Nota van beantwoording zienswijzen Bestemmingsplan Defensie-eiland Woerden

Nota van beantwoording zienswijzen

Het ontwerp bestemmingsplan Defensie-eiland Woerden heeft ter inzage gelegen van 12 april tot en met 23 mei 2012. In deze periode heeft een ieder een zienswijze naar voren kunnen brengen. Op 9 mei heeft een inloopavond plaatsgevonden om belangstellenden nader te informeren.

Zicht vanaf de singel in Oostelijke richting (zichtlijn tussen 2a en Q)

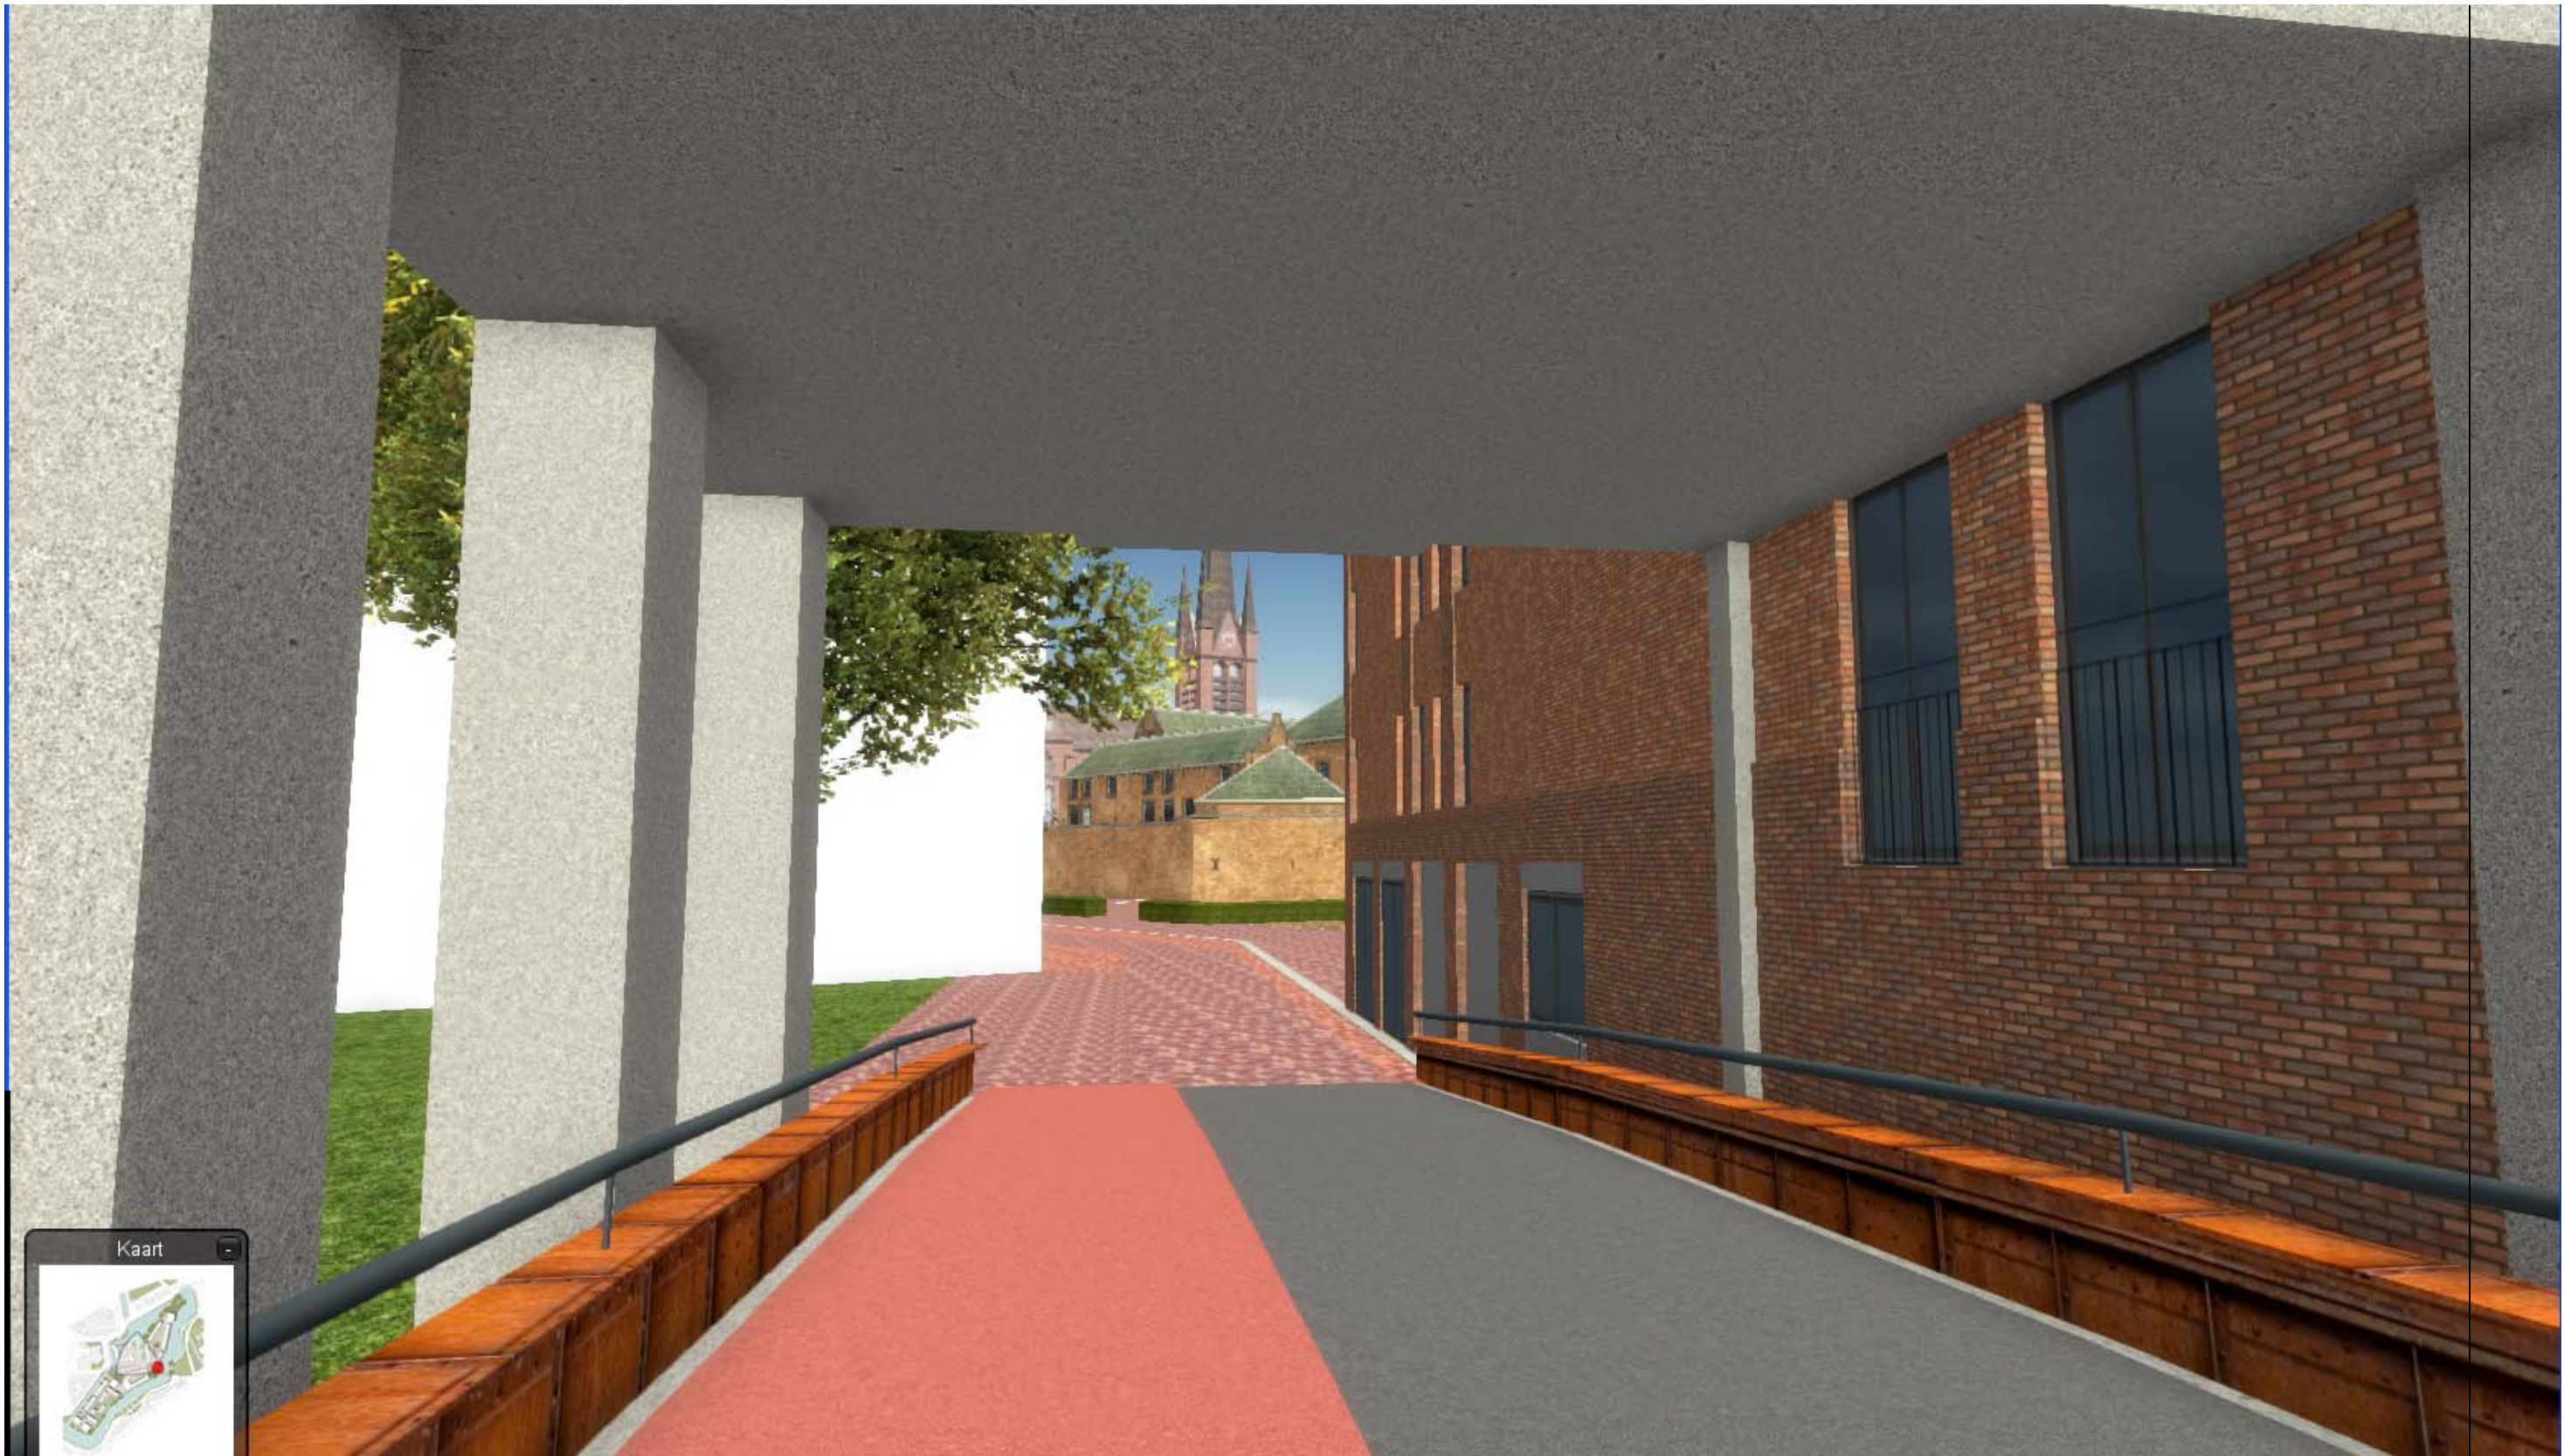
Wij vragen opnieuw een zichtlijnenstudie aan het bestemmingsplan toe te voegen en als uitvloeisel hiervan de ligging en omvang van bouwblokken op de plankaart aan te passen.

In de bijlage bij deze Nota van beantwoording zijn nieuwe tekeningen opgenomen. Deze tekeningen geven meer inzicht in de toekomstige zichtlijnen en doorzichten. De tekeningen worden ook in het bestemmingsplan opgenomen.

In de bijlage bij deze Nota van beantwoording zijn nieuwe tekeningen opgenomen. Deze tekeningen geven meer inzicht in de toekomstige zichtlijnen en doorzichten. De tekeningen worden ook in het bestemmingsplan opgenomen.
